**PROGETTO DI REALIZZAZIONE DELLE LINEE AEREE A 132 KV
NELL'AREA AD EST DI CREMONA, PREVISTO DAL PIANO DI SVILUPPO
DELLA RETE DI TRASMISSIONE NAZIONALE, IN PROVINCIA DI
CREMONA E DI MANTOVA**

RELAZIONE RIEPILOGATIVA INTEGRAZIONI VIA

Storia delle revisioni		
Rev. 00	Del 30/06/2021	Emissione a seguito della richiesta di integrazioni in ambito VIA nota MITE prot. 34960 del 06/04/2021)

Livelli di accelerazione complessiva in dB stimati durante la fase di scavo e movimentazione materiali

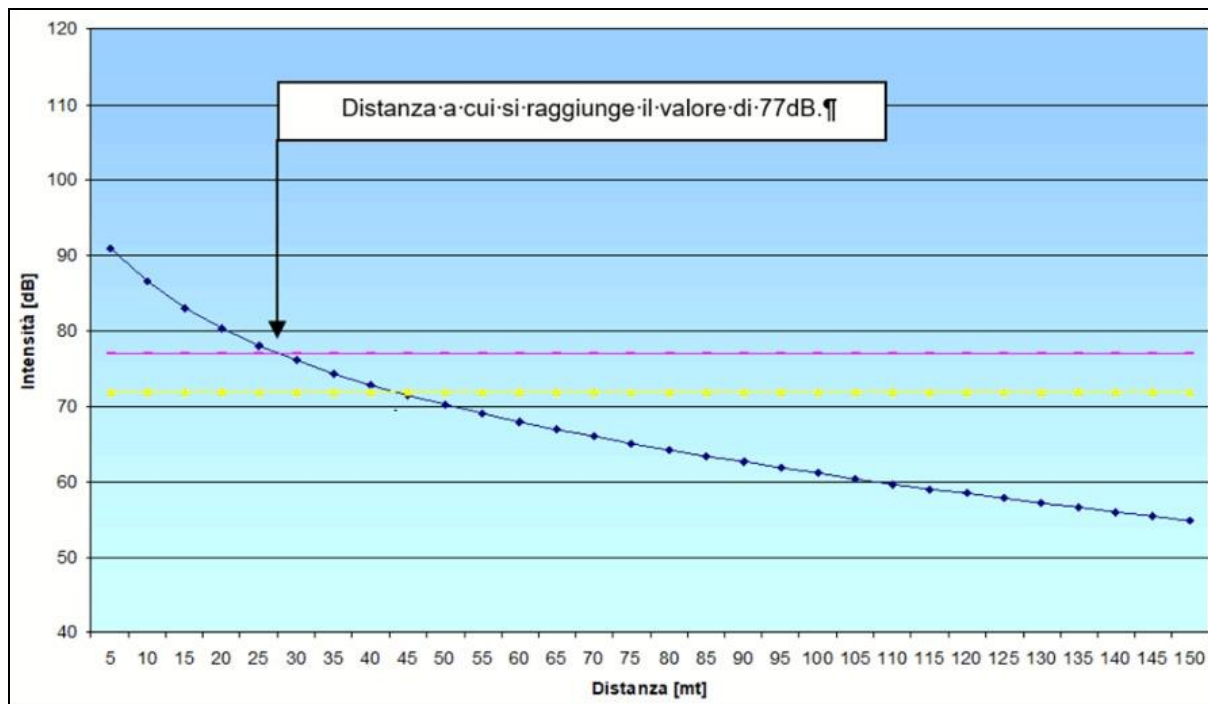
Dovranno essere integrate le valutazioni per la fase di cantiere relativamente al possibile impatto vibrazionale anche in relazione alle distanze dai ricettori potenzialmente impattati.

Dall'analisi delle attività di cantiere si evince come le uniche attività che possono essere riconosciute tali da produrre fenomeni vibrazionali percepibili fino ai ricettori limitrofi sono le attività di demolizione delle opere esistenti e la fase di scavo e movimentazione dei materiali all'interno delle aree di cantiere. Da una analisi di tali attività e dai risultati di simulazioni modellistiche a carattere tipologico, si osserva come gli impatti diminuiscono con la distanza secondo le curve riportate nelle seguenti figure:

Dall'analisi della legge di variazione spaziale del valore complessivo ponderato dell'accelerazione per le attività individuate in precedenza, si osserva come:

- nelle attività di scavo e movimentazione materiali il limite diurno di 77 dB viene raggiunto ad una distanza minore di 20 m;
- nelle attività di demolizione il limite diurno di 77 dB viene raggiunto ad una distanza minore di 30 m.

A distanze inferiori da quanto sopra indicato potranno quindi verificarsi superamenti del limite relativo al disturbo alle persone secondo la norma uni 9614.
